# 市民の手による 石木ダムの検証結果

2011年5月20日

石木ダム建設絶対反対同盟

今本博健(京都大学名誉教授)

【図表2】 1990年7月洪水の氾濫区域図

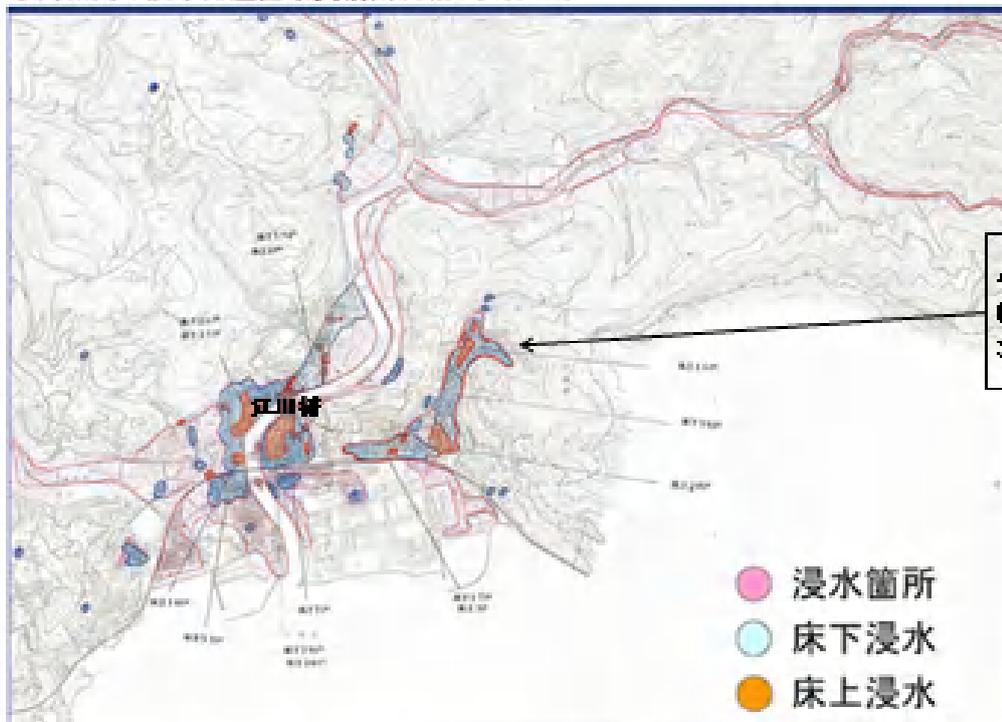
川棚町の近年の洪水記録を見ると（【図表1】）、1990年7月洪水の雨量がずば抜けて大きく、同洪水が近年最大の洪水である。1990年7月洪水では【図表2】のとおり、川棚川の下流部、特に江川橋付近を中心に浸水被害があった。

【写真4】は川棚川最下流（川棚橋（距離標0m）から河口までの約600mの区間）の現況である。平常時の水位から1.5m程度の高さの地盤に建物が建ち並んでおり、洪水時に水位が多少なり上がれば、氾濫することは必至である。前出の【図表2】のとおり、1990年7月洪水でもこの最下流部右岸側は浸水被害があった。

【図表3】(1) 川棚川 現況堤防高(左岸)と1990年7月洪水の最高痕跡水位

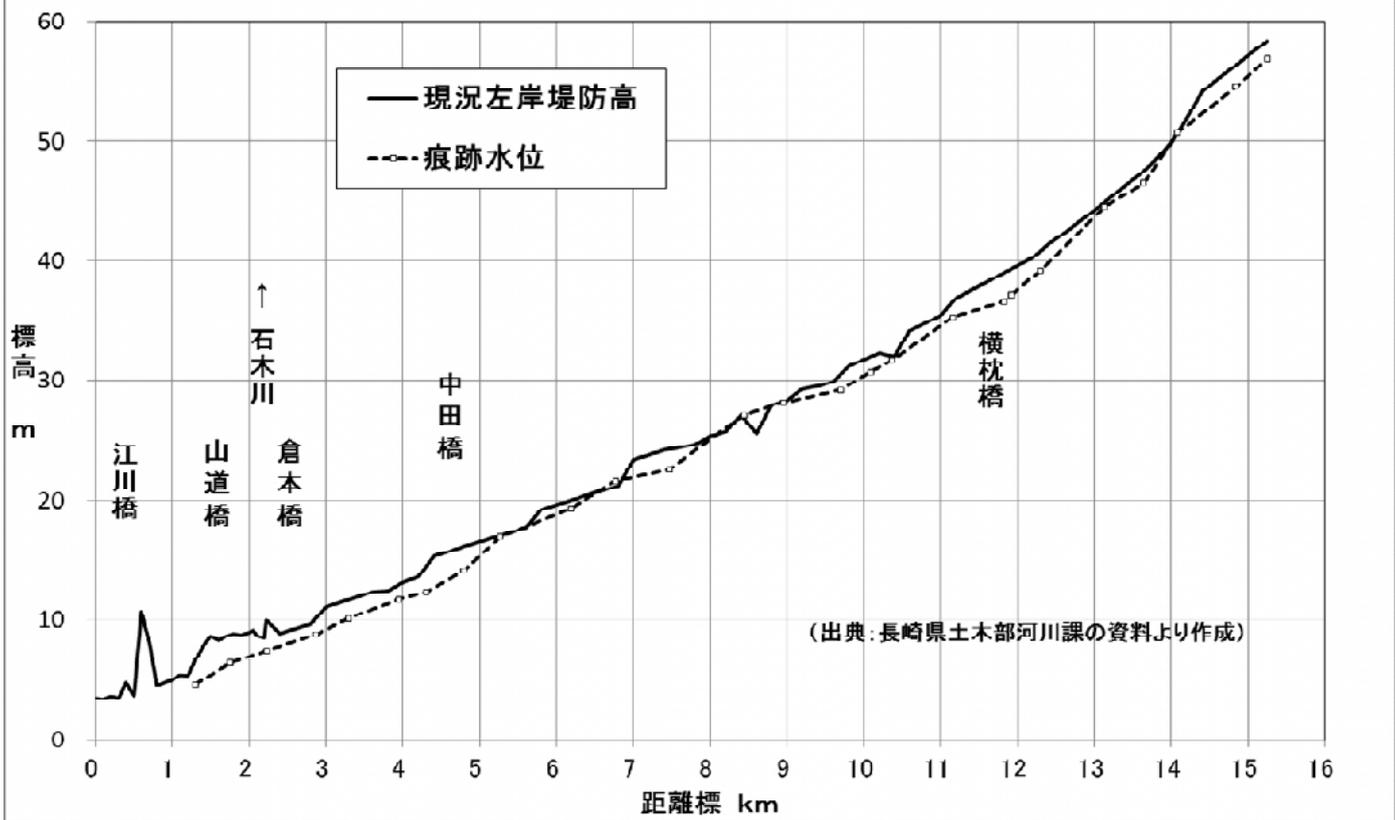
そのことは、川棚川下流部における現況堤防高と同洪水の最高痕跡水位との関係からも明らかである。【図表3】（1）、（2）のとおり、左岸、右岸とも同洪水の最高痕跡水位は現況堤防高を概ね1m以上、下回っている。2011年3月6日討論集会での長崎県の話によれば、同洪水のあと、堤防のかさ上げが行われたとの話であるが、それは事実ではない。現地の写真（【写真2】【写真3】）を見ると、江川橋下流右岸にはパラペット堤防があるが、これは1990年以前に設置されたものであり、また、上流側は堤防がかさ上げされた形跡がなく、川棚川下流部の堤防の状況は1990年洪水時と変わっていない。すなわち、下流部の堤防高は現状と同じなのであって、1990年洪水の水位は当時においても堤防高を十分に下回っていた。それにもかかわらず、川棚川下流部で浸水被害が起きたのは【写真1】が語っているように、川棚川からの越流ではなく、野口川等の支川の氾濫、内水氾濫があったからである。

【図表4】川棚川 現況堤防高—計画河床高

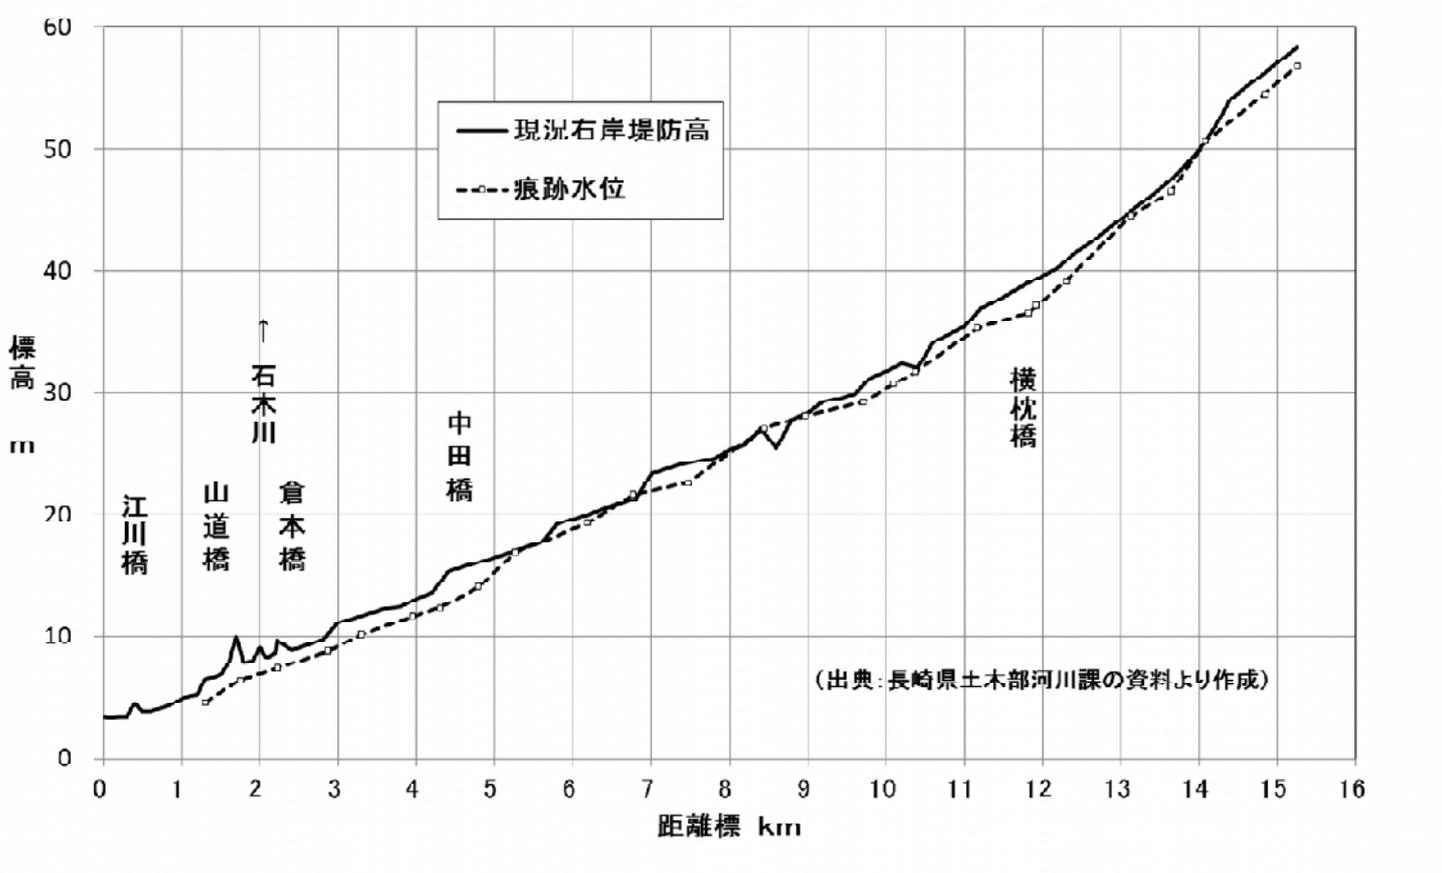
石木ダムの建設事業に川棚川の河川予算のほとんどが注ぎ込まれてきたからであるが、川棚川の現況河床高を見ると、【図表 4】のとおり、計画河床高に対して 50 cm～2 m 近く高いところが多く、河床の掘削が大幅に遅れている。なお、現況堤防高を見ると、【図表 5】(1)、(2) のとおり、ほとんどすでに計画堤防高になっている。

【図表6】 1948年9月11～12日の実績雨量

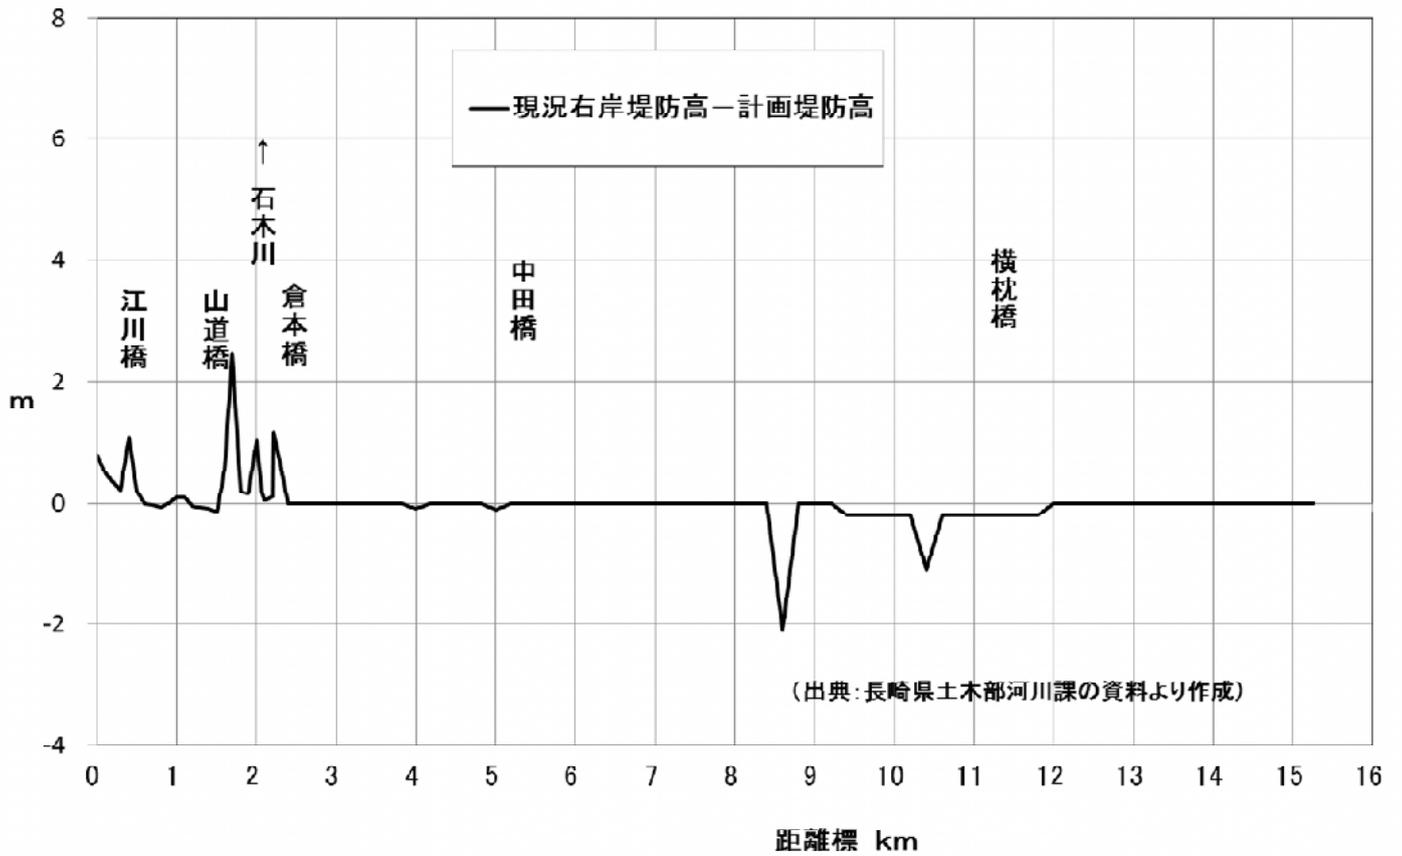
しかし、1/100 規模でも 1948 年 9 月洪水の実績流量ならば、石木ダムは不要である。この洪水の流量は観測値がないので、雨量から推定せざるを得ない。この洪水の時間雨量分布は【図表 6】のとおりで、一方、河川整備計画の目標流量（山道橋）1,400 m<sup>3</sup>/秒の算出に使われた時間雨量分布は【図表 7】のとおりである。後者は 1967 年洪水の雨量を引伸ばしたもので（[補足 1] 参照）、実際に降った雨量ではない。両者を比較すると、時間最大雨量は前者が 83 mm、後者が 138 mm であるから、当然のことながら、洪

不明なデータは貯留関数法の河道定数である。そこで、私たちはやむを得ず、河道定数を設定しないまま、県が使用した貯留関数法モデルで、【図表6】、【図表7】の毎時雨量からピーク流量を計算した。その結果は【図表9】のとおりで、1948年9月洪水の実績雨量分布【図表6】からの計算値が1,140 m<sup>3</sup>/秒、長崎県が1,400 m<sup>3</sup>/秒を求めた雨量分布【図表7】からの計算値が1,497 m<sup>3</sup>/秒であった。後者は本来は1,400 m<sup>3</sup>/秒になるべきであるが、河道定数が設定できないため、97 m<sup>3</sup>/秒も上回っている。【図表9】から見て、1948年9月洪水の実績雨量分布によるピーク流量は、県がかつて使用した本来のモデルで計算しても、1,200 m<sup>3</sup>/秒を下回ると考えられる。

【図表10】 川棚川  $1,330\text{m}^3/\text{秒}$ 下時の水位(等流計算)

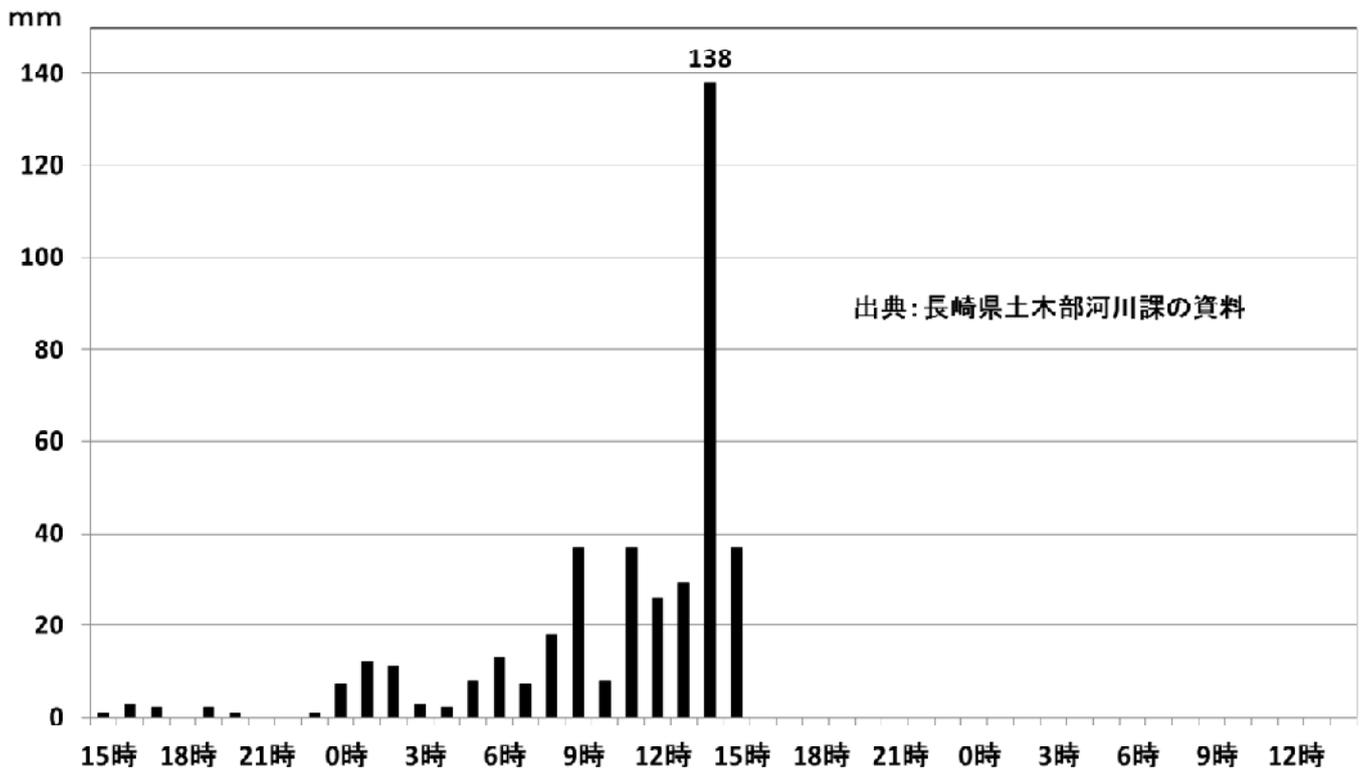
【図表9】は石木ダムなしで1,400 m<sup>3</sup>/秒の洪水が来た時の水位を試算したものである。計画高水位と計画河床高でダム調節後の目標流量1,130 m<sup>3</sup>/秒（山道橋）の流下が可能とされているので、それを前提として、石木ダムがない場合の1,330 m<sup>3</sup>/秒（既設の野々川ダムの効果を70 m<sup>3</sup>/秒とする）<sup>〔注2〕</sup>が流下した時に水位がどこまで上がるかを石木川合流点下流について試算した（等流計算による）。

1,330 m<sup>3</sup>/秒流下時の水位は堤防の天端から概ね40～50 cm下にあるから、石木ダムがない状態で河川整備計画の目標流量（ダムなしで1,400 m<sup>3</sup>/秒）が流下しても、氾濫する危険性はなく（港湾管理者の管理範囲である最下流区間を除く）、河川管理施設等構造令が求める安全度は確保される。

ただし、パラペット堤防で堤防高が確保されているところは計画高水位を超える洪水が来ても、決壊することがないようにパラペット堤防の補強工事を入念に行うことが必要である。

【図表11】川棚川・山道橋の実績洪水流量と計画洪水流量

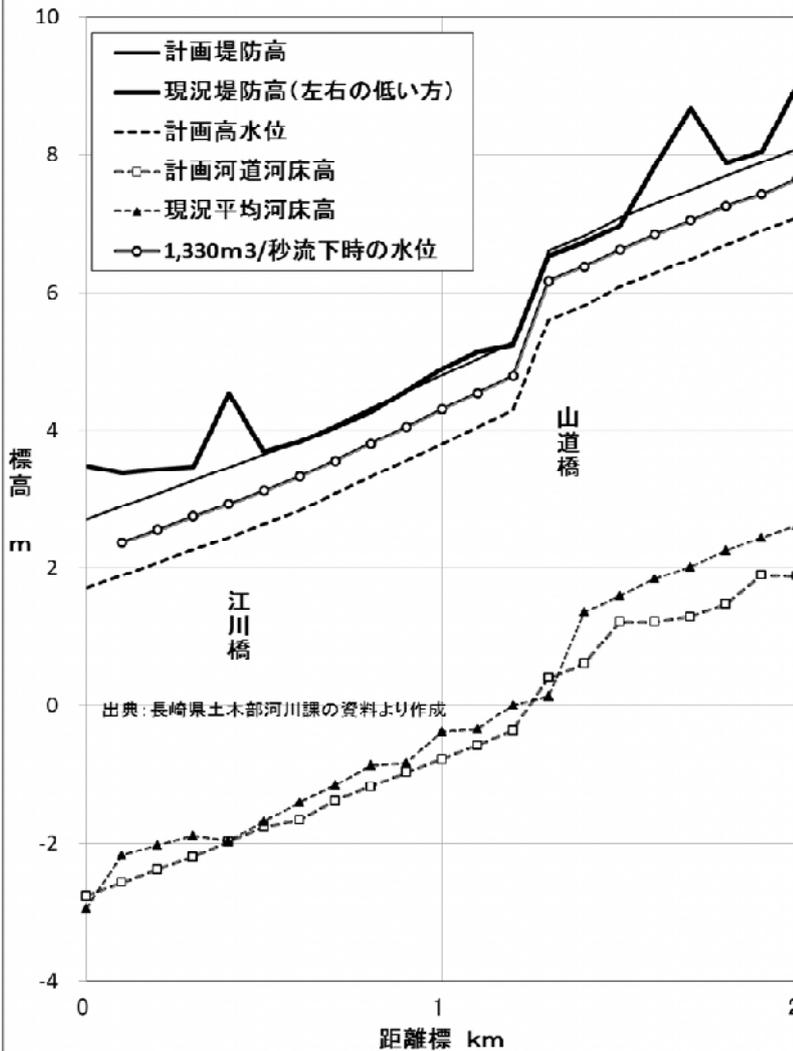
近年で最大の洪水、1990年7月洪水の実績値は【図表10】のとおり、827 m<sup>3</sup>/秒（中田橋の観測値からの推測値）であり、それと比べてみても、1,400 m<sup>3</sup>/秒はきわめて大きい値である。
